関西電力(株)高浜発電所1・2(3・4)号炉の 特定重大事故等対処施設に係る審査について

平成30年2月5日
原子力規制庁

3. 審査結果：特重施設を構成する設備の設計及び体制（1 / 2）

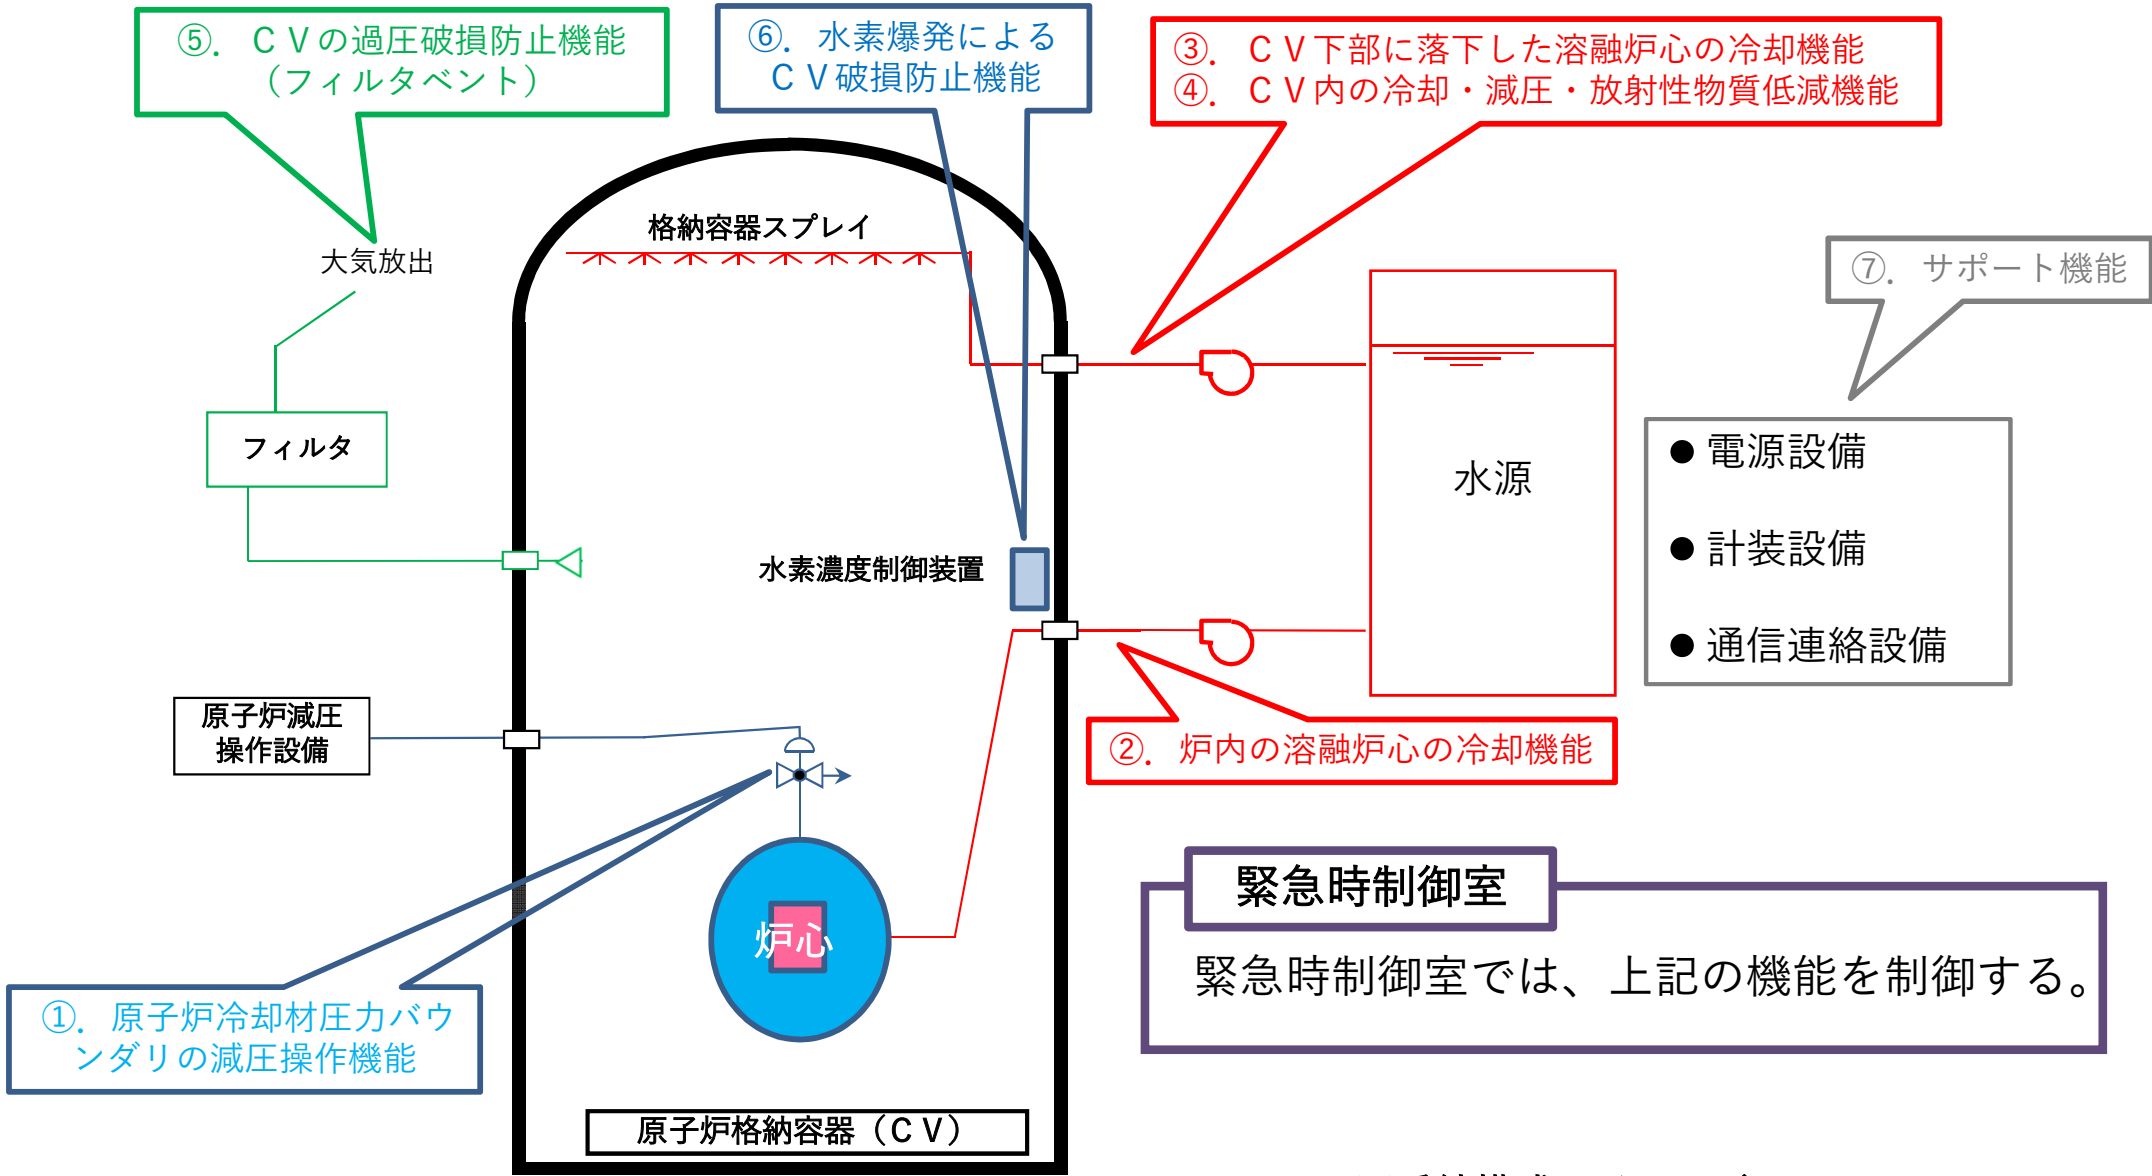
原子炉格納容器の破損を防止するために必要な機能を有する設備に係る設計方針について、以下の①から⑧の機能を有する設備及び緊急時制御室を設置するなどとしていることから第42条第2号に適合するものと判断した。

また、当該機能を維持するための必要な操作に係る体制、手順等を整備する方針が技術的能力基準2.2に適合するものと判断した。

- ① 原子炉冷却材圧力バウンダリの減圧操作機能（原子炉減圧操作設備）
- ② 炉内の溶融炉心の冷却機能（低圧注水設備）
- ③ 原子炉格納容器下部に落下した溶融炉心の冷却機能（原子炉格納容器下部への注水設備）
- ④ 原子炉格納容器内の冷却・減圧・放射性物質低減機能（格納容器スプレイへの注水設備）
- ⑤ 原子炉格納容器の過圧破損防止機能（フィルタベント）
- ⑥ 水素爆発による原子炉格納容器の破損防止機能（水素濃度制御装置）
- ⑦ サポート機能（電源設備、計装設備、通信連絡設備）
- ⑧ 上記設備の関連機能（減圧弁、配管等）
